危险货物运输问题和全球化学品统一分类标签制度问题专家
委员会第十届会议报告

2020年12月11日，日内瓦

对《试验和标准手册》第七修订版(ST/SG/AC.10/11/Rev.7)的修改

图 20.2: 通过热应力试验的试样示例

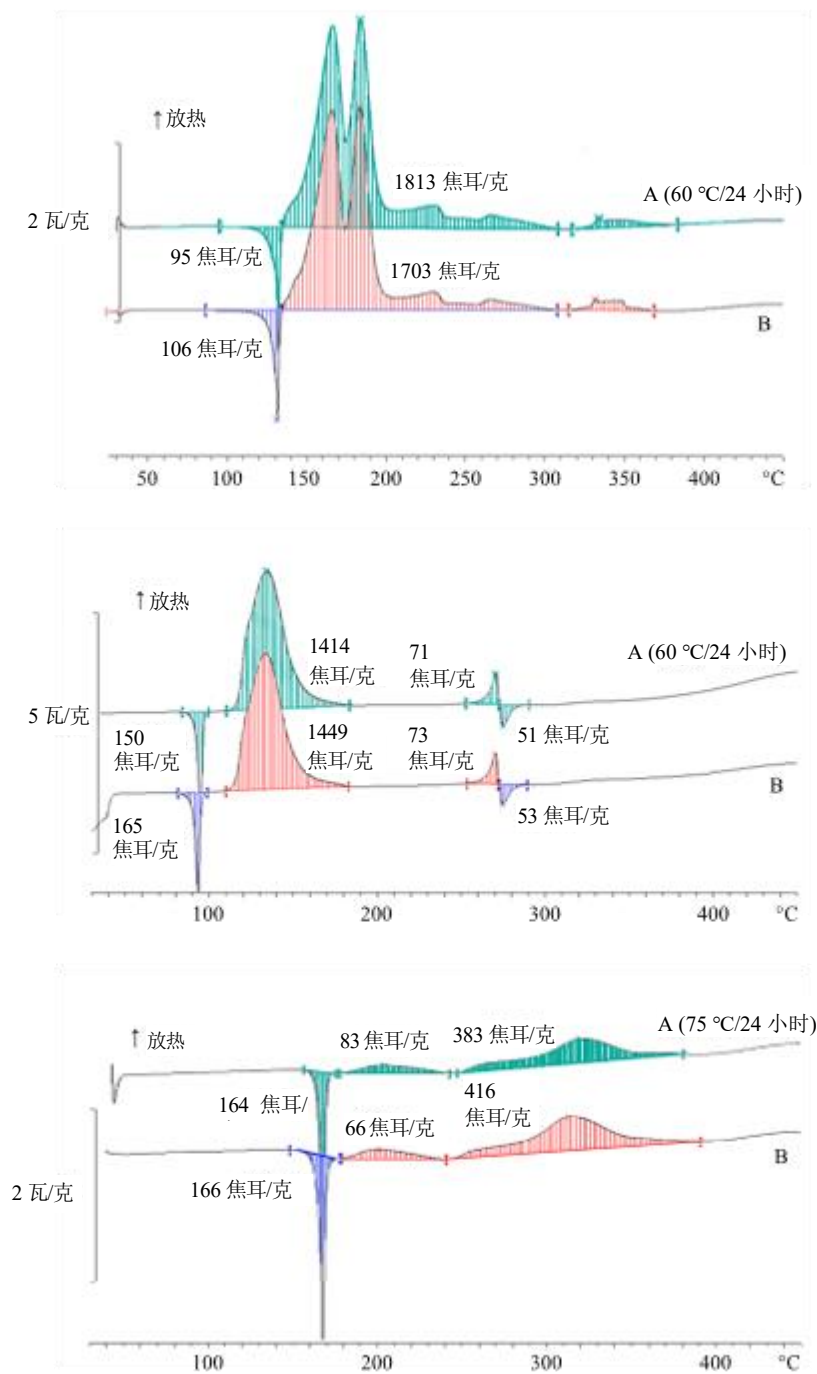
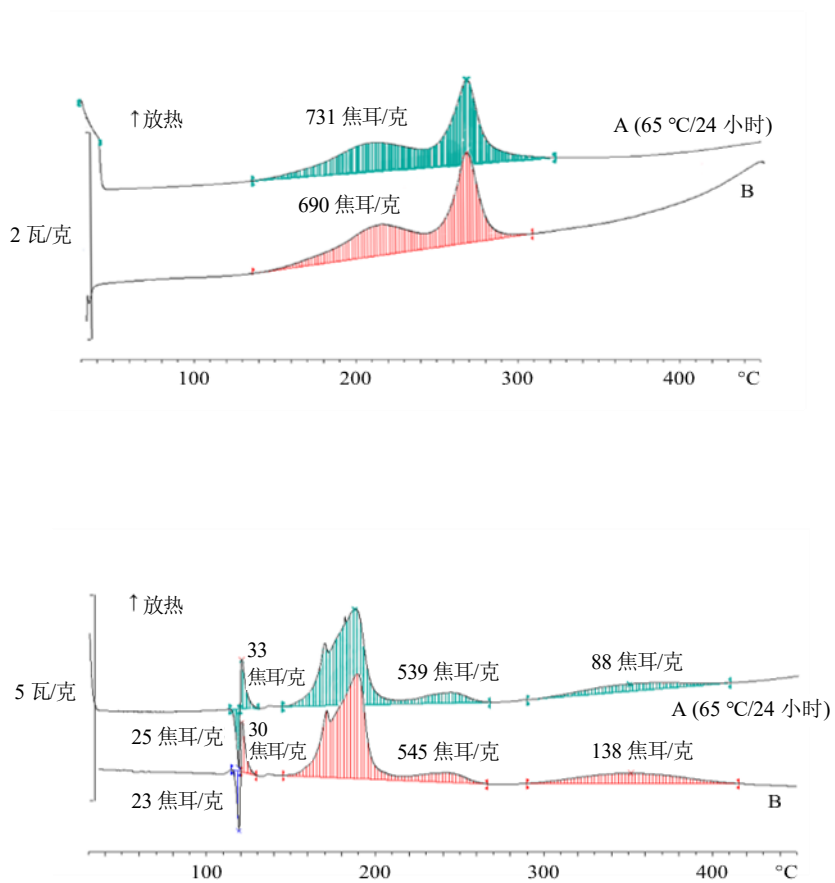
20.3.4.5 通过热应力试验的示例如图 20.2 所示。图 20.3 给出未通过应力试验的试样示例。图 20.4 给出这一程序的流程图。

20.3.4.3 为确定是否需要温度控制,可以按照以下方法进行基于差示扫描量热法测量值的热应力试验:按照 20.3.3.3 所述,对提交运输的试样进行差示扫描量热法测量。取第二个试样,通过在封闭式差示扫描量热法坩埚中以规定恒温在一定时间内对试样进行回火,施加热应力。在标准情况下,施加应力时间达到 24 小时即认为足够。然后将应力试样冷却至室温,再以与之前相同的加热速率进行差示扫描量热法测量。从分解起始温度、曲线形状和能量方面比较两次差示扫描量热法所得结果,如果在测量不确定度为 10%的范围内,分解行为没有变化,则认为试样在所施加的应力温度下是稳定的。对于最大发热率为 0.2 瓦/克的平峰,在 250 °C 以下的温度范围内允许 25%的偏差,在此限制以上的温度范围内允许 40%的偏差。如果根据这些标准在 60 °C 通过应力试验,则不需要进行温度控制。

20.3.4.4 如果试样在 60 °C 未通过应力试验,则应以 10 开为降温步长适用相同程序,直到分解行为保持不变。这一温度应视为试样的自加速分解温度估计值,然后可以根据第 28.2.3 节和表 28.2 得出控制温度和危急温度。

图 20.4: 根据 20.3.4 评估试样热稳定性的流程图

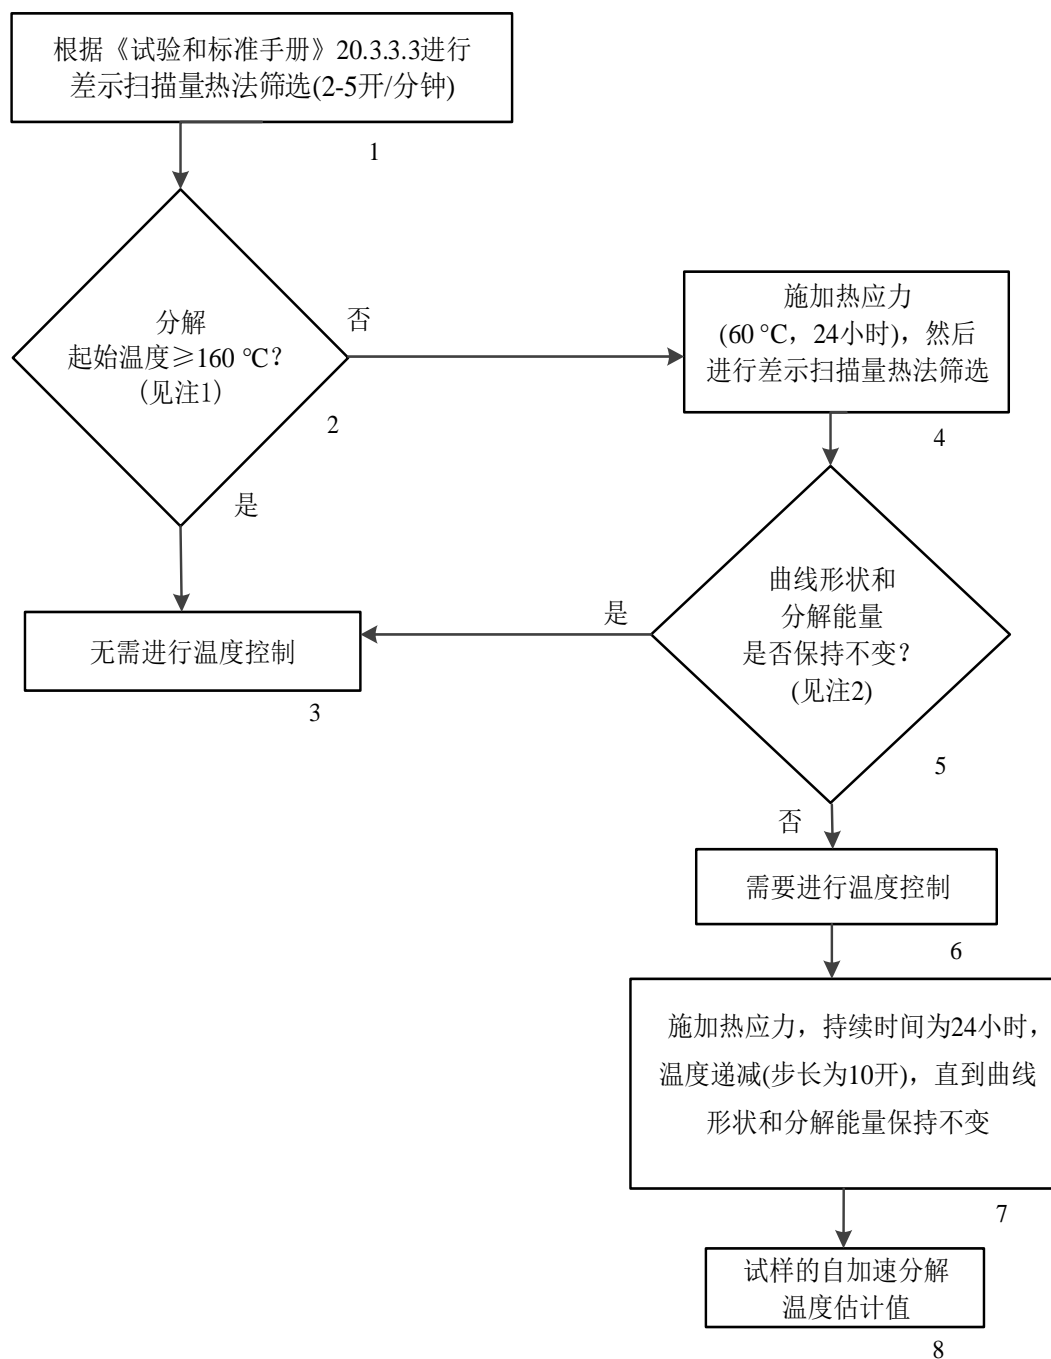
插入新的第 20.3.4 节，内容如下：

注 1: 发生在主要分解之前的孤立小幅放热(< 20 焦耳/克)可以忽略不计;

注 2: 测量不确定性造成的能量比较一般容差: 10%。对于最大发热率为 0.2 瓦/克的平峰, 在 250 °C 以下的温度范围内允许 25%的偏差, 在此限制以上的温度范围内允许 40%的偏差。”

“图 28.4.2.2：确定自加速分解温度或自加速聚合温度的示例

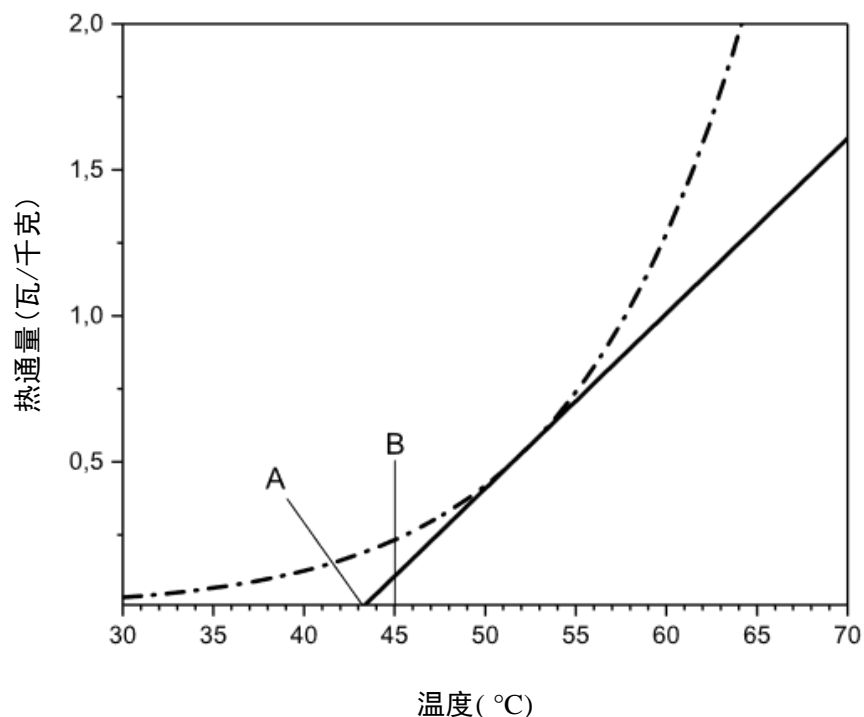
图 28.4.2.2 改为下图：

图 28.4.3.1：测量时间随测定的最大发热率变化的情况

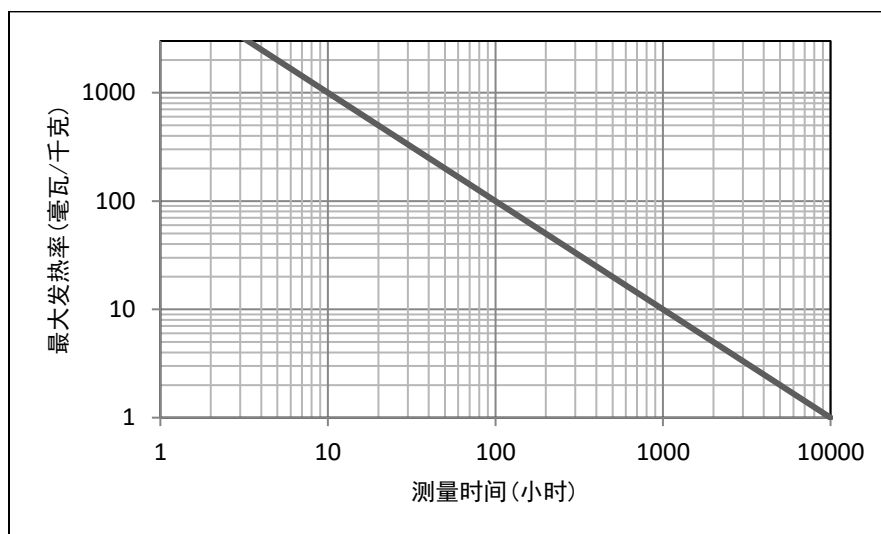
- (a) 将设备调至所需的试验温度。所选温度应当足够使发热率达到每千克物质 5 毫瓦至 1 000 毫瓦, 对罐柜而言, 最大发热率应在每千克物质 1 毫瓦至 100 毫瓦之间;
- (b) 试样容器内装入称重过的试样加上一定的代表包装材料(如是金属)的数量, 然后将容器插入设备中;
- (c) 开始测量发热率。每次试验的持续时间取决于试验温度和发热率。图 28.4.3.1 给出的测量时间可供参考, 除非图中测量时间不切实际(如大于 1 000 小时)。给定这些测量时间是为了使物质达到一定的转化程度, 以便将自催化效应考虑在内³;

“图 28.4.3.2：确定自加速分解温度或自加速聚合温度的示例

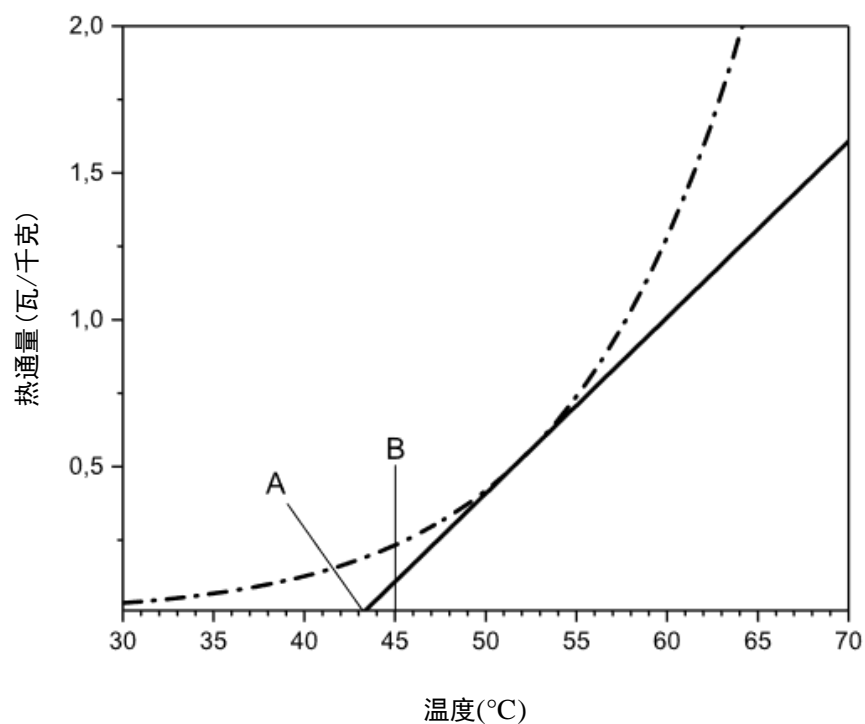
原图 28.4.3.1 和 28.4.3.2 删除。

插入下列新图 28.4.3.2：
